SUPERINTENDENCIA DE INDUSTRIA Y COMERCIO			
RAD:	11-1174- -4	FECHA:	2013-01-16 13:47:45
DEP:	2020 DIRECCION DE NUEVAS CREACIONES	EVE:	378 FASE NACIONAL INCLUIDO CAPITULO I
TRA:	11 PCT-PATENTE DE INVENCION CAPITULOS I Y II	FOLIOS:	10
ACT:	519 PRESENTACION

Como resultado del Examen de Fondo realizado, con fundamento en el Artículo 45 de la Decisión 486 de la Comisión de la Comunidad Andina, se comunica:

Título de la solicitud: “Conjunto de cilindro con tranca al que se le puede cambiar la llave”.

Figuras 2, 12 y 13 de D1 US 2004/060333

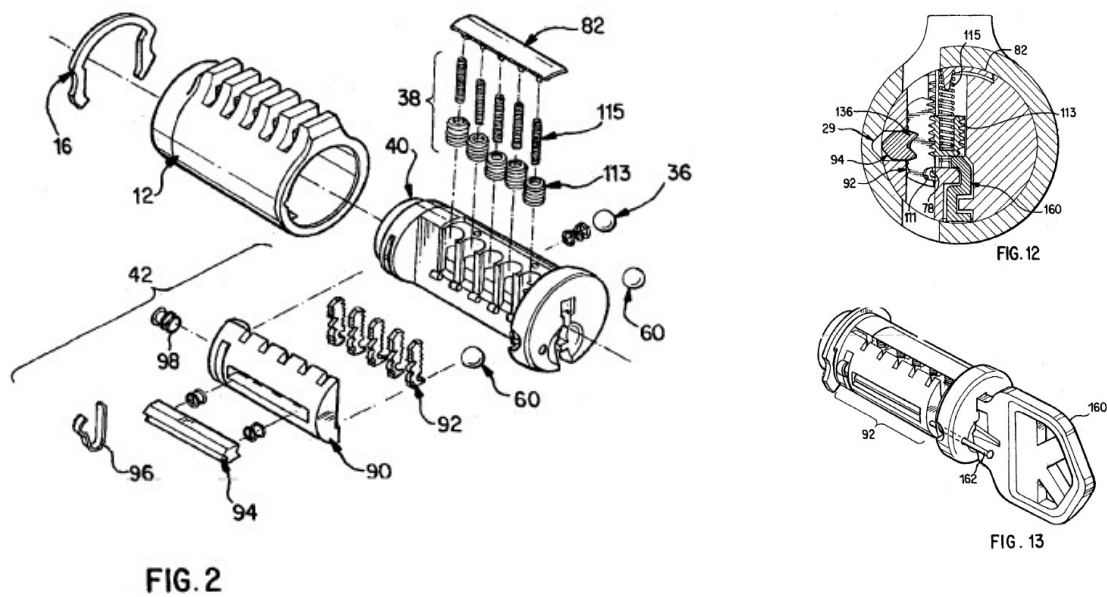
El documento D1¹ revela un conjunto de cilindro con tranca al que se le puede cambiar la llave, que comprende: (a) por lo menos un cilindro (12) con tranca, cada cilindro (12) con tranca incluye: (Párr. 39. Figs. 2, 12 y 13), el cuerpo de un cilindro (12) con un eje longitudinal; una barra trancadora (94) dispuesta en el cuerpo del cilindro (12) para lograr un desplazamiento transversal respecto al eje longitudinal y giratorio alrededor del mismo; (Párrs. 39 y 44. Figs. 2, 12 y 13), un conjunto de tapón (14) dispuesto en el cuerpo del cilindro y siendo giratorio alrededor del eje longitudinal, con el conjunto del tapón dotado de una cara de la tranca (44) con una abertura (54) para recibir herramientas (162), y contando con un extremo próximo (22) y un extremo distal (24) separado del extremo próximo (22), encontrándose el extremo próximo(24) más cerca de la cara de la tranca(44); (Párrs. 39, 40 y 49. Figs. 2, 12 y 13), una pluralidad de pasadores (113) y una correspondiente pluralidad de cremalleras(92) dispuestas en el conjunto del tapón (14), una pluralidad de cremalleras (92) configuradas para engranarse selectivamente con una pluralidad de pasadores(113); (Párrs. 39 y 43. Figs. 2, 12 y 13) y un primer miembro (90) acoplado a una pluralidad de cremalleras(92), siendo el primer miembro(90) amovible como reacción a que una herramienta(162) le ejerza una fuerza mediante la abertura(54) para recibir herramientas, el primer miembro(90) configurado para que simultáneamente desengrane toda la pluralidad de cremalleras(92) de una pluralidad de pasadores (113) como reacción al movimiento del primer miembro(90); (Párrs. 39, 43 y 49. Figs. 2, 12 y 13).

Características técnicas esenciales	D1 US 2004/060333	D2 US 5752400
(a) Por lo menos un cilindro con tranca. Cada cilindro con tranca incluye:	(a) Por lo menos un cilindro (12) con tranca. Cada cilindro (12) con tranca incluye: (Párr. 39. Figs. 2, 12 y 13)	(a) Por lo menos un cilindro con tranca. Cada cilindro con tranca incluye: (Figs. 1, 9a, 10, a 13).
el cuerpo de un cilindro con un eje longitudinal; una barra trancadora dispuesta en el cuerpo del cilindro para lograr un desplazamiento transversal respecto al eje longitudinal y giratorio alrededor del mismo;	el cuerpo de un cilindro (12) con un eje longitudinal; una barra trancadora (94) dispuesta en el cuerpo del cilindro (12) para lograr un desplazamiento transversal respecto al eje longitudinal y giratorio alrededor del mismo; (Párrs. 39 y 44. Figs. 2, 12 y 13)	NO
un conjunto de tapón dispuesto en el cuerpo del cilindro y siendo giratorio alrededor del eje longitudinal, con el conjunto del tapón dotado de una cara de la tranca con una abertura para recibir herramientas, y contando con un extremo próximo y un extremo distal separado del extremo próximo, encontrándose el extremo próximo más cerca de la cara de la tranca;	un conjunto de tapón (14) dispuesto en el cuerpo del cilindro y siendo giratorio alrededor del eje longitudinal, con el conjunto del tapón dotado de una cara de la tranca (44) con una abertura (54) para recibir herramientas (162), y contando con un extremo próximo (22) y un extremo distal (24) separado del extremo próximo (22), encontrándose el extremo próximo(24) más cerca de la cara de la tranca(44); (Párrs. 39, 40 y 49. Figs. 2, 12 y 13)	NO

una pluralidad de pasadores y una correspondiente pluralidad de cremalleras dispuestas en el conjunto del tapón, una pluralidad de cremalleras configuradas para engranarse selectivamente con una pluralidad de pasadores;	una pluralidad de pasadores (113) y una correspondiente pluralidad de cremalleras(92) dispuestas en el conjunto del tapón (14), una pluralidad de cremalleras (92) configuradas para engranarse selectivamente con una pluralidad de pasadores(113); (Párrs. 39 y 43. Figs. 2, 12 y 13)	NO
y un primer miembro acoplado a una pluralidad de cremalleras, siendo el primer miembro amovible como reacción a que una herramienta le ejerza una fuerza mediante la abertura para recibir herramientas, el primer miembro configurado para que simultáneamente desengrane toda la pluralidad de cremalleras de una pluralidad de pasadores como reacción al movimiento del primer miembro; y	y un primer miembro (90) acoplado a una pluralidad de cremalleras(92), siendo el primer miembro(90) amovible como reacción a que una herramienta(162) le ejerza una fuerza mediante la abertura(54) para recibir herramientas, el primer miembro(90) configurado para que simultáneamente desengrane toda la pluralidad de cremalleras(92) de una pluralidad de pasadores (113) como reacción al movimiento del primer miembro(90); (Párrs. 39, 43 y 49. Figs. 2, 12 y 13)	NO

La diferencia entre la invención definida en la reivindicación 1 y el dispositivo enseñado en el documento D1, es que D1 no revela “(...) el adaptador para una cerradura de embutir, que incluya: un cuerpo configurado con una cavidad longitudinal para recibir el cuerpo del cilindro del cilindro con tranca, encontrándose el cilindro con tranca montado en el cuerpo; y el activador de la cerradura de embutir acoplado al conjunto del tapón del cilindro con tranca”, pero el documento D2 si revela “(...) el adaptador (14) para una cerradura de embutir, que incluya: un cuerpo configurado con una cavidad longitudinal (15) para recibir el cuerpo del cilindro del cilindro con tranca (20), encontrándose el cilindro con tranca montado en el cuerpo; y el activador (70)(71)(112)(105) de la cerradura de embutir acoplado al conjunto del tapón del cilindro con tranca. (Col. 4. Líneas 2 y 3. Col. 5. Líneas 19 a 22 y 45 a 61. Figs. 1, 9a, 10, a 13).

Figuras 1 y 2 de D2 US 5752400

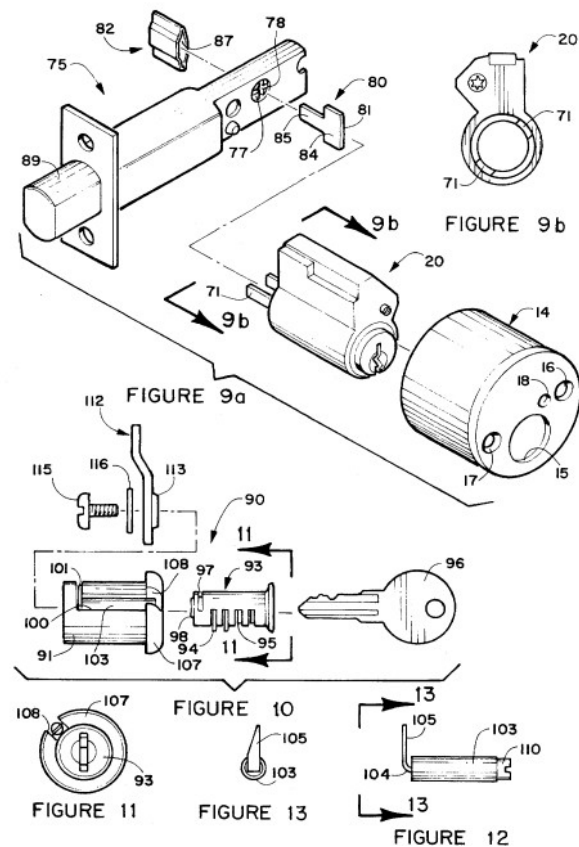
El documento D2² un conjunto de cilindro con tranca al que se le puede cambiar la llave, que comprende (a) Por lo menos un cilindro con tranca. Cada cilindro con tranca incluye: (Figs. 1, 9a, 10, a 13), el adaptador (14) para una cerradura de embutir, que incluya: un cuerpo configurado con una cavidad longitudinal (15) para recibir el cuerpo del cilindro del cilindro con tranca (20), encontrándose el cilindro con tranca montado en el cuerpo; y el activador (70)(71)(112)(105) de la cerradura de embutir acoplado al conjunto del tapón del cilindro con tranca. (Col. 4. Líneas 2 y 3. Col. 5. Líneas 19 a 22 y 45 a 61. Figs. 1, 9a, 10, a 13).

(b) el adaptador para una cerradura de embutir, que	NO	el adaptador (14) para una cerradura de embutir, que incluya:

incluya: un cuerpo configurado con una cavidad longitudinal para recibir el cuerpo del cilindro del cilindro con tranca, encontrándose el cilindro con tranca montado en el cuerpo; y el activador de la cerradura de embutir acoplado al conjunto del tapón del cilindro con tranca		un cuerpo configurado con una cavidad longitudinal (15) para recibir el cuerpo del cilindro del cilindro con tranca (20), encontrándose el cilindro con tranca montado en el cuerpo; y el activador (70)(71)(112)(105) de la cerradura de embutir acoplado al conjunto del tapón del cilindro con tranca. (Col. 4. Líneas 2 y 3. Col. 5. Líneas 19 a 22 y 45 a 61. Figs. 1, 9a, 10, a 13).
---	--	---

En consecuencia, un técnico medio normalmente versado en la materia técnica tendría el conocimiento suficiente para incluir las características “(...) el adaptador (14) para una cerradura de embutir, que incluya: un cuerpo configurado con una cavidad longitudinal (15) para recibir el cuerpo del cilindro del cilindro con tranca (20), encontrándose el cilindro con tranca montado en el cuerpo; y el activador (70)(71)(112)(105) de la cerradura de embutir acoplado al conjunto del tapón del cilindro con tranca. (Col. 4. Líneas 2 y 3. Col. 5. Líneas 19 a 22 y 45 a 61. Figs. 1, 9a, 10, a 13).” que pertenecen al estado de la técnica reveladas en el documento D2, e incluirla en el dispositivo del documento D1 para llegar así al objeto de la reivindicación 1 de la solicitud. Por lo cual se considera obvia.
